18.02.2013

Verbesserungsvorschlag zur

## Umlaufsperrung Paul-Eipper-Weg

Gräfelfing

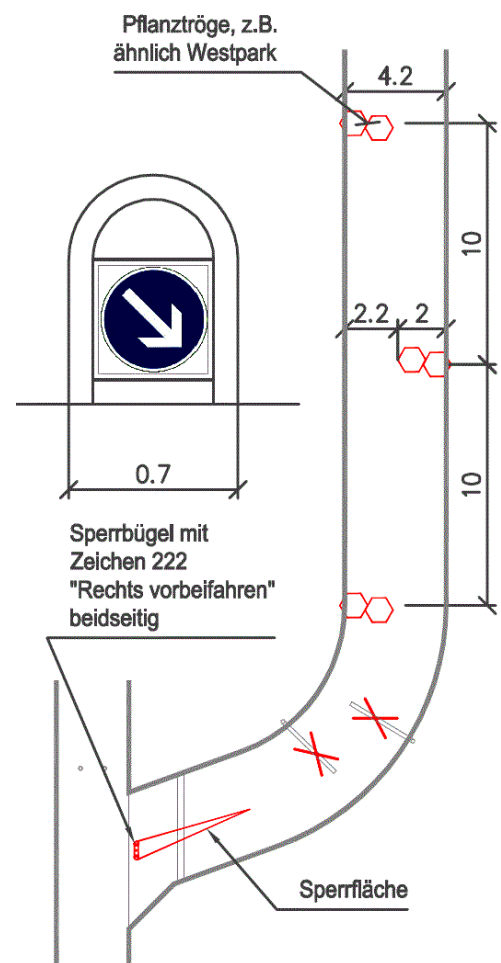
Wir schlagen vor, diese Erfahrungen für Verbesserungen am Paul-Eipper-Weg zu nutzen. Eine an die hiesige Situation angepasste Lösung könnte etwa so aussehen wie nebenstehend gezeigt:

Am unteren Ende der Gefällestrecke werden drei Mal Pflanztröge in einem Abstand von jeweils 10 m so aufgestellt, dass eine Durchfahrtsbreite von 2,00 – 2,50 m verbleibt. Der letzte Trog steht auf der rechten (westlichen) Seite am Beginn der Rechtskurve. Die Umlaufsperrre wird ersatzlos entfernt.

Um die kritische Stelle am unteren Kurvenausgang (linke Ecke der Einmündung) zu entschärfen, wird etwa mittig ein Sperrbügel von weniger als 1 m Breite eingebaut, der beidseitig das Verkehrszeichen 222 „Rechts vorbeifahren“ (evtl. in kleinerer Ausführung für den Radverkehr) trägt. Um die Wirkung zu verstärken, wird davor in Richtung Brücke auf mindestens 5 m Länge eine Sperrfläche abmarkiert. Bügel und Sperrfläche könnten bewusst leicht unsymmetrisch angeordnet werden, um die südliche Durchfahrt schmaler erscheinen zu lassen.

Dies sollte auch schnelle Radfahrer davon abhalten, an der Einmündung die Ecke knapp zu schneiden, da für sie frühzeitig erkennbar ist, dass sie einem entgegenkommenden Radfahrer oder Fußgänger wegen des Sperrbügels nicht ausweichen könnten – so dass sie von vornherein die angeordnete nördliche Lücke ansteuern.
